III/10522, most ev.č. 10522-1 přes potok Mastník v Sedlčanech

Schodiště - Město Sedlčany

252 / 01

Předmět Změny: Nová konstrukce schodiště

| NÁZEV PŘÍLOHY | SCHODIŠTĚ                                                    |          |                                                    | ČÍS. ZAKÁZKY  | 24067      |

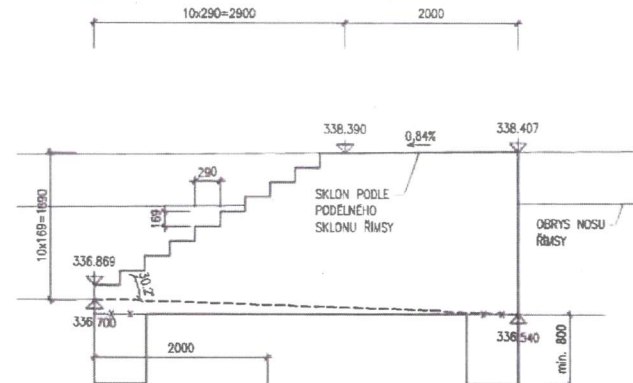
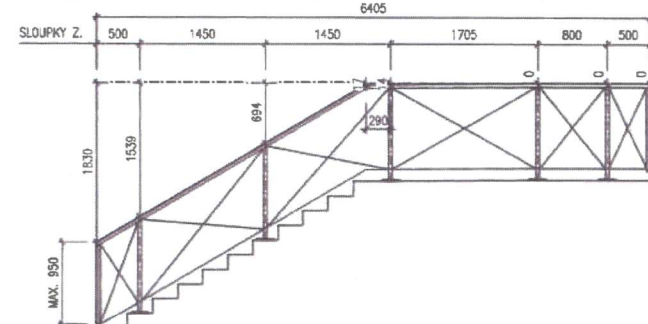
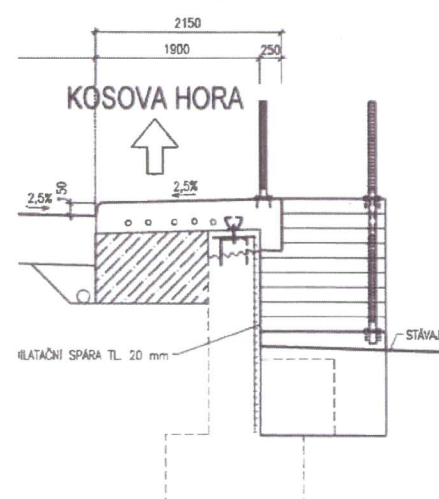
Po zahájení demoličních prací na přilehlém objektu SO 251 Zhotovitel zjistil, že struktura jednoho ze schodišť, které je součástí SO 252, je zcela narušená. Projektová dokumentace Díla předpokládá pouze jeho sanaci včetně zachování původního zábradlí s aplikací protikoroziní ochrany. Zhotovitel na základě zjištěného konstatoval, že by vhodnějším řešením byla kompletní demolice stávajícího schodiště a následná realizace schodiště nového. Objednatel (Město Sedlčany) tento návrh zváží se závěrem, že na základě jeho požadavku k těmto pracem dojde. Stávající schodiště tedy bylo odstraněno a poté vybudováno nové.

Po zahájení demoličních prací na přilehlém objektu SO 251 Zhotovitel zjistil, že struktura jednoho ze schodišť, které je součástí SO 252, je zcela narušená. Projektová dokumentace Díla předpokládá pouze sanaci schodiště SO 252 se zachováním původního zábradlí s aplikací protikorozi ochrany. Zhotovitel má za to, že toto opatření by nebylo v tomto případě dostatečné.

Zhotovitel navrhuje schodiště zcela vybourat a vystavět novou konstrukci schodiště. (dále jen „**Vícepráce**“).

Zástupce Objednatele tímto vydává Pokyn ke změně rozsahu díla v rozsahu uvedeném Zhotovitelem a v souladu s Pod-čl. 5.1 Smlouvy vyzívá Zhotovitele o předložení Změny rozsahu Díla dle Pod-čl. 6.7 Smlouvy
